「発電用原子力設備規格 維持規格(JSME S NA1-2002)

【事例規格】周方向欠陥に対する許容欠陥角度制限

の代替規定(CC-002)」

に関する技術評価書

図 3 き裂角度が 60 度を超える場合の深さ制限

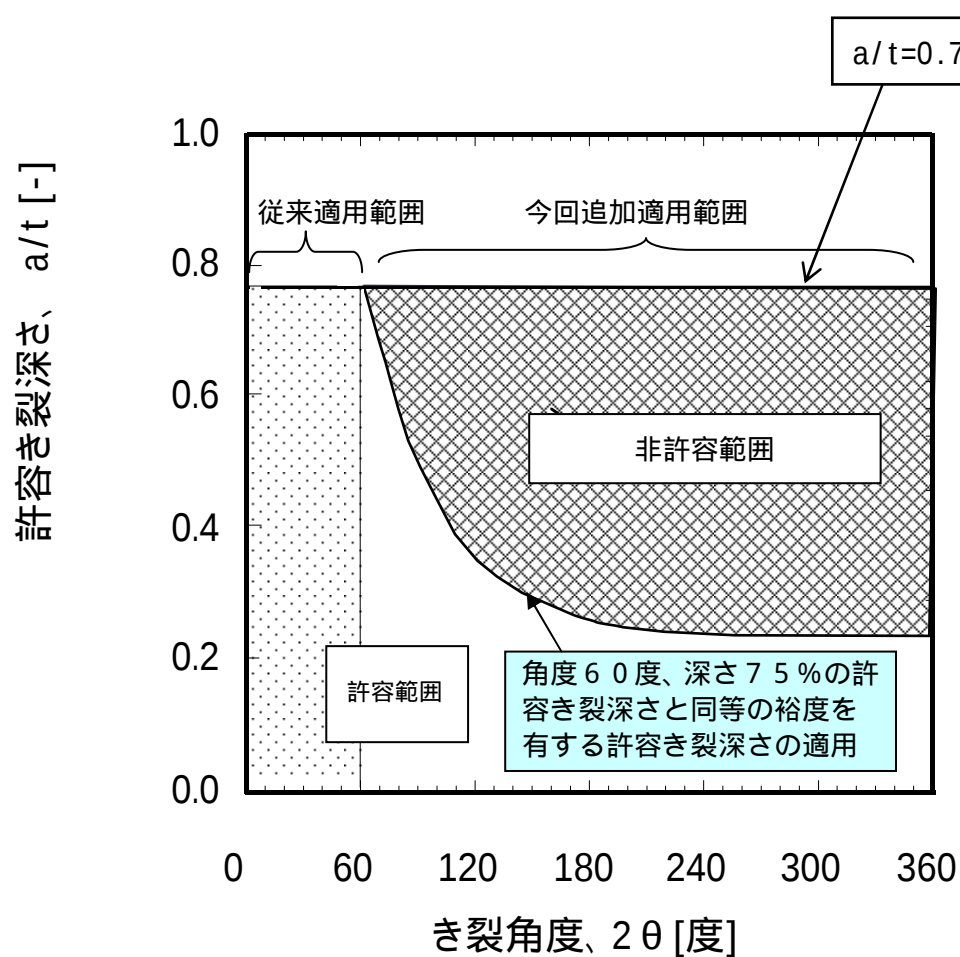
事例規格では、欠陥評価を行う部位に対して、それと異なる部位であるエルボ又はティーの崩壊荷重を適用していることから、規格自体が判りにくくなっており、規格としての説明性に難点を有している。

また、事例規格を設けたことにより維持規格 2002 年版は、欠陥の周方向角度 60 度を境に許容欠陥深さ評価の考え方が異なり、規格全体としての整合性を欠くこととなっている。

以上を踏まえ、当該事例規格については技術的に適切性が十分ではないと判断し、これに代わる代替案を検討することとした。

事例規格代替案では維持規格 2002 年版の角度制限の代わりに許容き裂深さで制限する考え方を取り入れるが、想定する応力を配管代表部位（エルボ及びティー）の崩壊モーメントに基づくのではなく、維持規格 2002 年版で許容される周方向角度 60 度、深さ 75 % のき裂を有する部位における塑性崩壊を考慮した許容曲げ応力を用い、全周欠陥までの亀裂に対する許容深さの制限を設けることとした。

これにより求まる許容き裂深さ制限は、き裂角度が 60 度を超える場合でも 60 度の角度制限を課している維持規格と同等の保守性が与えられる。

今回の代替規定では(2)式に示すように、これまで許容されていた角度 $2\theta = 60$ 度、 $a/t = 0.75$ とした場合の許容曲げ応力を、 60 度を超えるき裂角度に対しても同様に適用し、許容き裂深さ制限 a/t を定めることとした。

これにより、維持規格 2002 年版と同等の保守性を本代替案に持たせることができる。

図 4 配管厚さの適用範囲

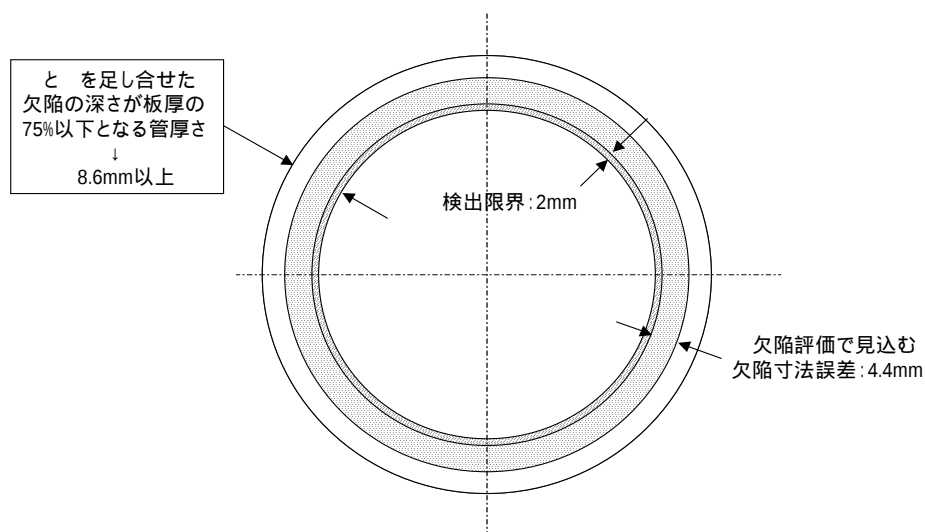
事例規格で適用可能な管厚さを 8.6 mm 以上と規定している。これは、超音波探傷試験（UT）による検出限界の上限値 2.0 mm に、UT のき裂寸法測定精度として、ステンレス鋼に対するデータの誤差 4.4 mm を考慮したものであり、さらに、き裂深さ制限の 75 % を考慮し、 $(2.0 + 4.4) / 75 \% = 8.6 \text{ mm}$ として算定したものである（図 4）。

維持規格の破壊評価ではき裂寸法として UT の測定値を使用していることから、データの誤差の影響が大きい薄肉管への適用に対して、管厚さに一定の要件を設けたものであり、妥当である。

図 5 周方向表面き裂を有する管の塑性崩壊

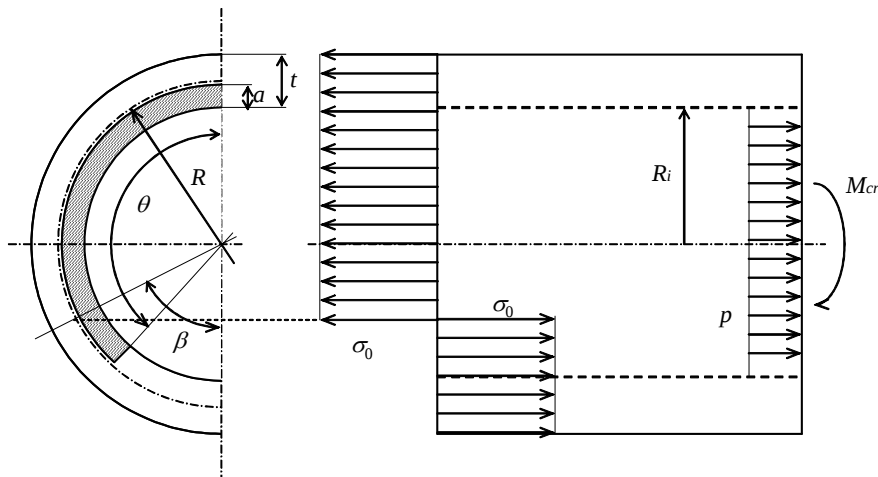
維持規格 2002 年版では、 $(\theta + \beta) = \pi$ であるき裂形状で、管の引張り側に位置する周方向き裂の評価式を規定しているが、事例規格では角度制限が廃止され、き裂が管の圧縮側にわたる場合も評価の対象となることから、 $(\theta + \beta) > \pi$ の場合の評価式を追加規定している。

本見直しは、図 5 のような表面き裂を有する管において、き裂角度が大きくき裂が管の圧縮側にわたる場合($\theta + \beta > \pi$)に、

の式から塑性崩壊応力を求めたものであり技術的に妥当と判断した。

なお、ASME Code Section XI Article C-5000 にも本評価法でき裂が管の周方向断面の圧縮側にわたる場合の評価式を規定しており、その評価式が同一であることを確認した。

図6 オーステナイト系ステンレス鋼のZ係数 [R/t = 10.0(10B)]

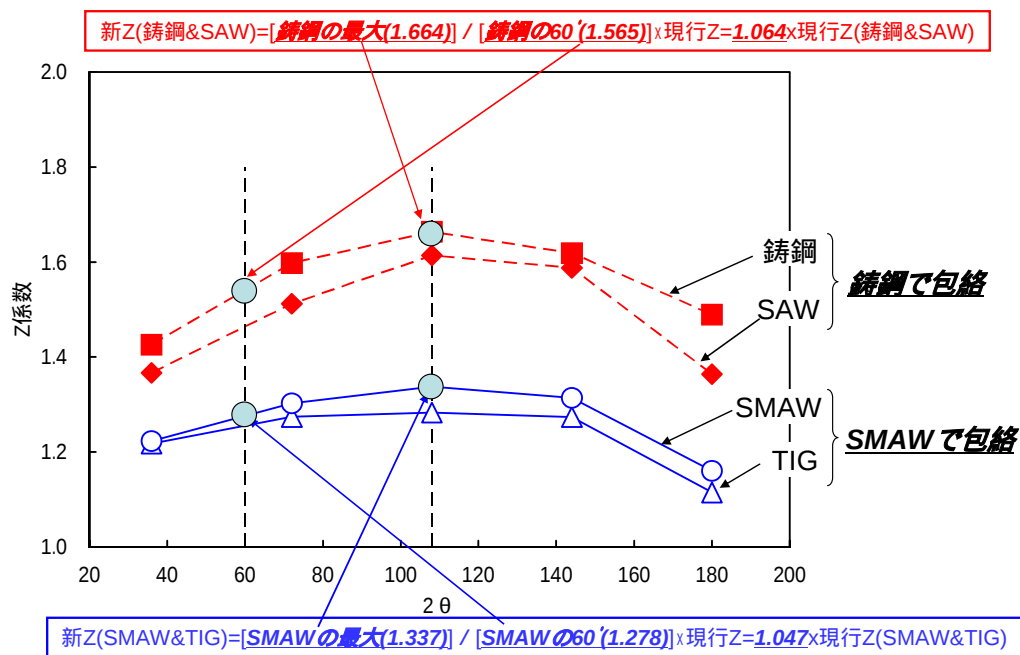
事例規格においては、き裂角度が 60 度を上回ることを想定し、Z 係数が最も大きくなる角度（き裂角度 108 度）の Z 係数と 60 度の Z 係数の比を用い、同比を維持規格の評価式に乗ずることにより求めている。また、 R/t についても複数のケースについて分析を行い、 $R/t = 10$ において Z 係数が最も大きくなることを確認している（図 6）。

以上より、き裂角度によらず保守性を有するよう Z 係数の評価式を設定しており、技術的に妥当である。

図7 フェライト鋼のZ係数 [30B]

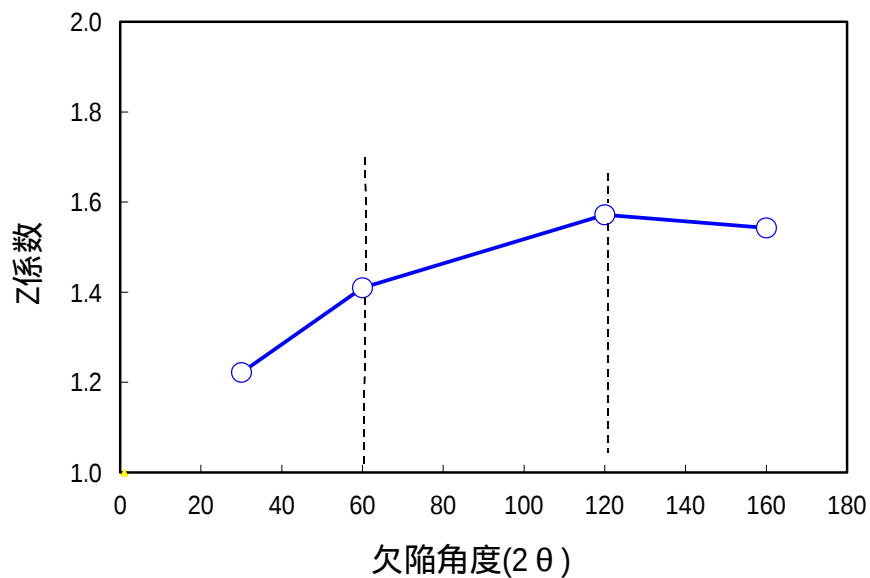
事例規格においては、同様にき裂角度及び R/t を変数としZ係数が最大となる点を採用しており、具体的には、R/t= 6、き裂角度が120度のときのZ係数を採用し、120度と60度の場合のZ係数の比を維持規格のZ係数評価式に乗ずることにより、Z係数を求めている(図7)。

き裂角度によらず保守性を有するようZ係数の評価式を設定しており、技術的に妥当である。

図8 WOL配管部の軸断面

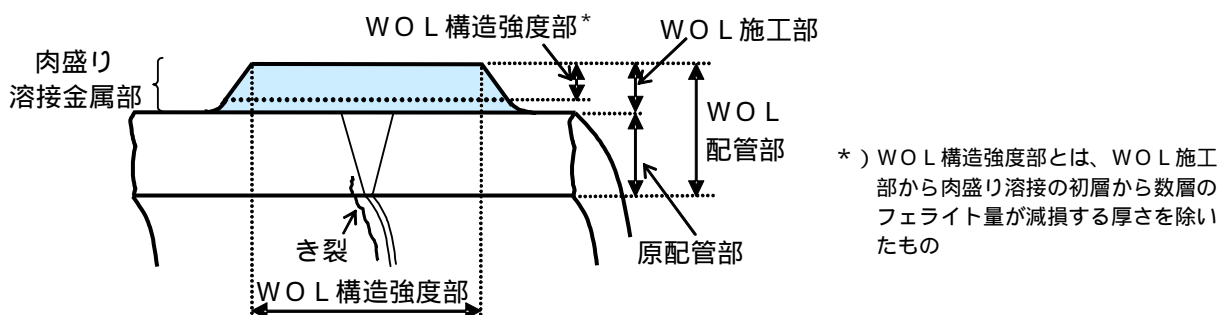
WOL補修では、原配管部に構造強度を期待せず、WOL施工部よりフェライト量減損やき裂のWOL施工部の存在により構造強度が期待できない部分を除いた部分（以下「WOL構造強度部」という）において（図8）構造健全性が確保されることとしている。

日本機械学会「発電用原子力設備規格維持規格」及びASME Code Section XIでは、配管に発生した許容き裂深さは、管厚さの75%以下であることが規定されており、機器設計WG報告書では、WOL施工後についても、原配管を含む全厚さの75%以下になるよう設計することとしている。一方、事例規格においても「欠陥断面における強度上有効な補強部材厚さから評価期間中のき裂進展量を差し引いた厚さが、原配管を含む全厚さの25%以上である場合」と規定していることと合致するものであり、技術的に妥当であると判断した。
